NAZIV PLANA : **URBANISTIČKI PLAN UREĐENJA OBALNOG
POJASA „VODICE“ – PAG**

FAZA: **IZVJEŠĆE O JAVNOJ RASPRAVI**

IZRAĐIVAČ: zonak**kvadrat** j.d.o.o., Prilaz zgb. cesti 5, Zagreb

NOSITELJ IZRADE: Grad Pag, Branimirova obala 1, Pag

1. Fotografije maslinika
2. Fotografije postojećeg puta
3. Grafički prikaz prijedloga

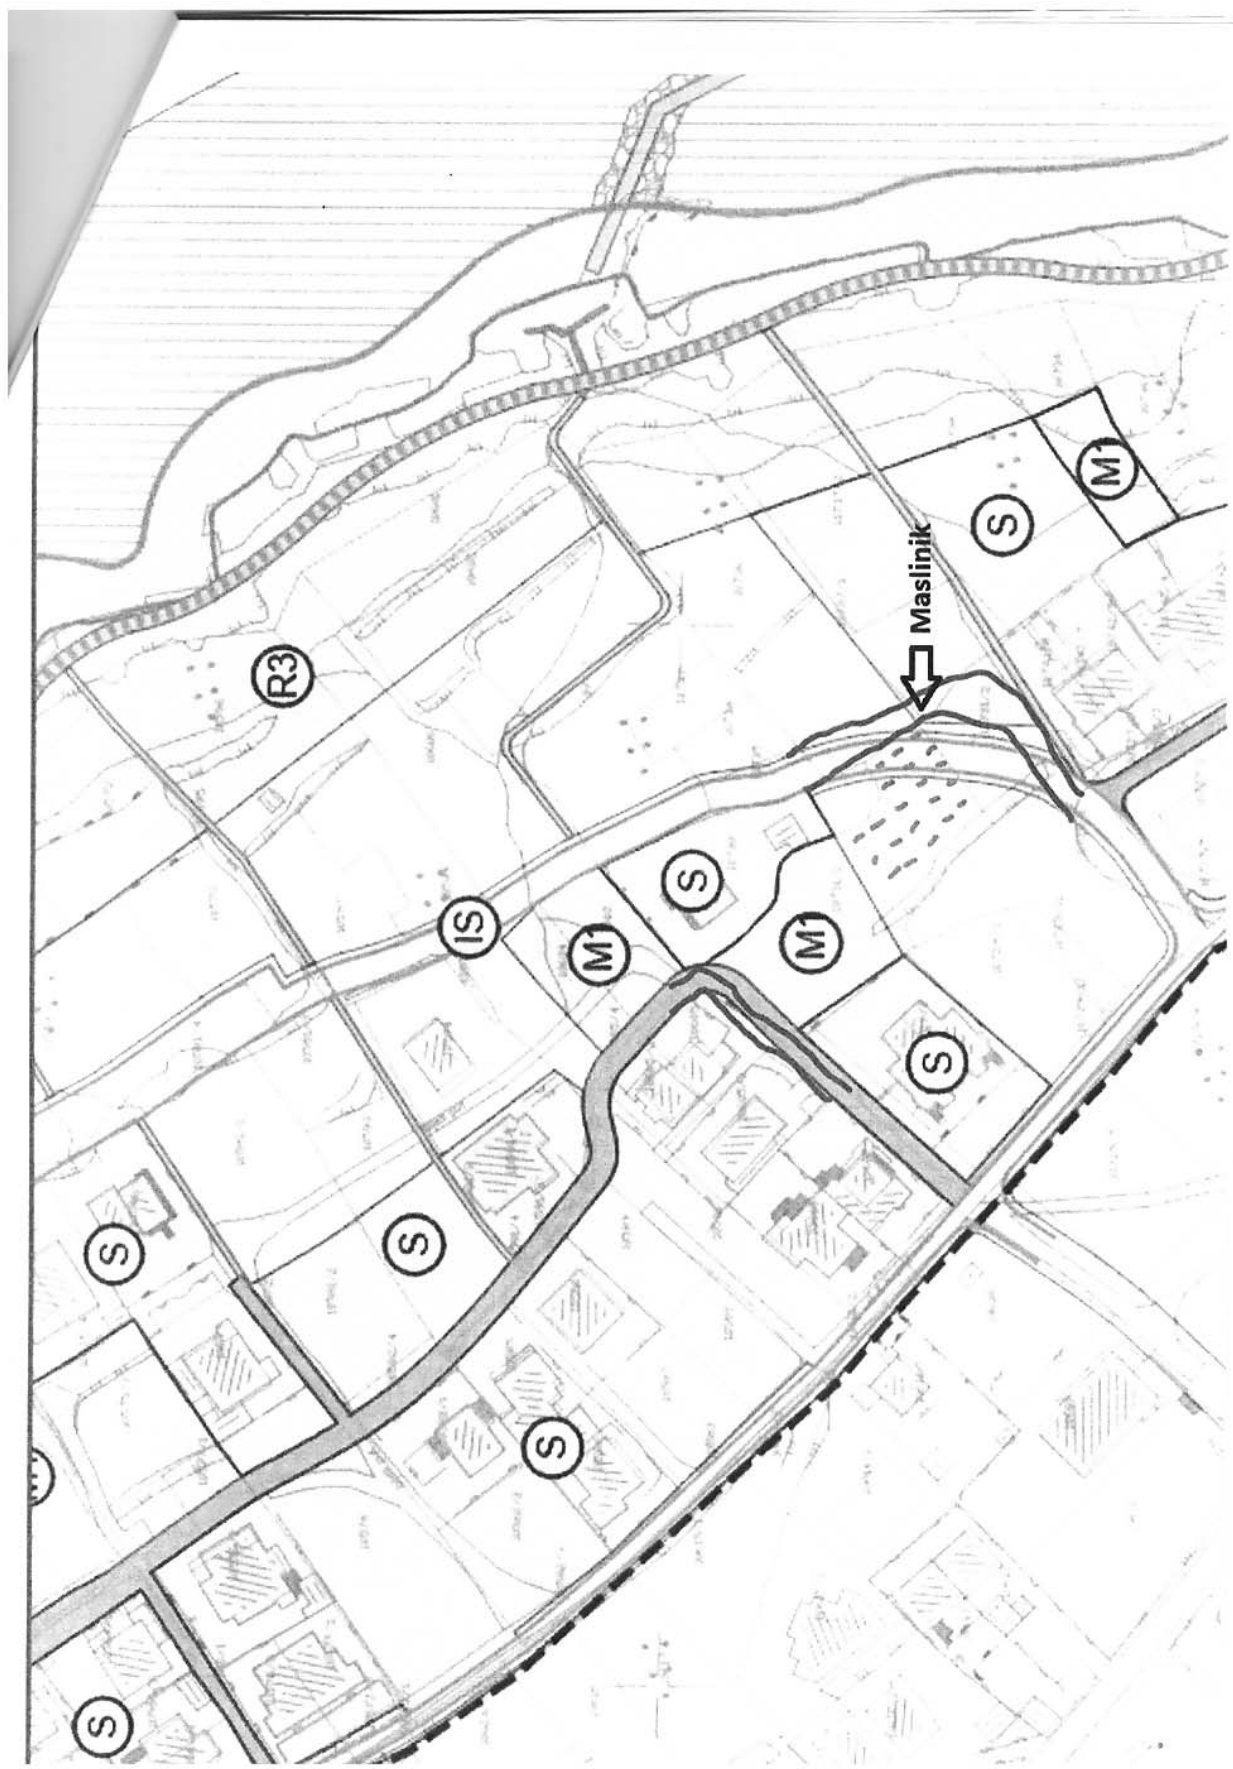
Dalje, vidljivo je da je za cestu potrebna prema sadašnjem prijedlogu (planu) površina predmetne nekretnine i to rubno uz među predmetne nekretnine i to tako da u naravi ista u potpunosti zahvaća uređeni maslinik (fotografije su u prilogu br 1) slijedom čega bi isti bilo nužno u potpunosti srušiti. Uistinu velika je šteta (neizmjerana) za mene kao vlasnika, a podredno i za otok da radi izgradnje ceste rušimo maslinike koji najviše doprinose razvoju našeg otoka budući se na istome stoljećima održavala kultura maslinarstva. Slijedom iznesenoga zamolila bih da razmotrite moj prijedlog da se trasa ceste planira na način da se ne ruši maslinik budući se moja obitelj želi baviti maslinarstvom te isti želim još proširiti sa dodatnim sadnicama odnosno predmetnu površinu u potpunosti iskoristiti za sadnju maslina. Također, smatram da uređivanjem maslinika čuvamo našu tradiciju i pridonosimo turističkom i gospodarskom razvoju našeg otoka. Stambeni objekt koji se nalazi u mojem vlasništvu kategoriziran je kod nadležnog tijela za pružanje smještaja udomaćinstvu. Obližnji maslinik prinosi mediteranskom ugođaju gostima koji borave u stambenom objektu, ali i cjelokupnom okolnom području.

Dalje, u jednom dijelu trasa buduće ceste je u potpunosti izmaknuta u navedenu nekretninu te ne prati postojeći sadašnji put (fotografije su u prilogu br 2), uz koji je postavljena kompletna infrastruktura (javna rasvjeta, distribucijski ormar za el energiju, vodovodne cijevi, telefonski kabeli) te bi zamolila za odgovor da li je moguće da se trasa ceste planira na način da prati postojeći put, odnosno da se postojeći iskoristi za novu infrastrukturu, a u svrhu očuvanja što veće površine nekretnine u svezi proširenja postojećeg maslinika.

Napominjem da u slučaju izrade ceste po Vašem planu ja gubim kolni prilaz do svojeg stambenog objekta.

11.a Primjedbom se traži izmještanje trase prometnice radi očuvanja maslinika na k.č.br. 10731/1, k.o. Pag - DJELOMIČNO SE USVAJA na način da se uvažila namjera vlasnika da zaštiti postojeći maslinik tako što se planirana prometnica trasom izmaknula s predmetne čestice u maksimalnoj mogućoj mjeri kojom se to može Planskom dokumentacijom.

Napominjemo da je dio planirane prometne površine nemoguće u potpunosti ukinuti, obzirom da je planirana prometnica značajna za taj dio naselja jer planira prometnu i komunalnu dostupnost za dio čestica koje to nemaju, te omogućava pristup plaži i planiranim plažnim sadržajima, što je zapravo i osnovna smjernica i zadatak Plana. Dodatno, detaljnom projektnom dokumentacijom prilikom ishoda akta o građenju prometnice može se navedeno trasiranje izmijeniti u korist vlasnika, obzirom da su trase prometnica ucrtane načelno.
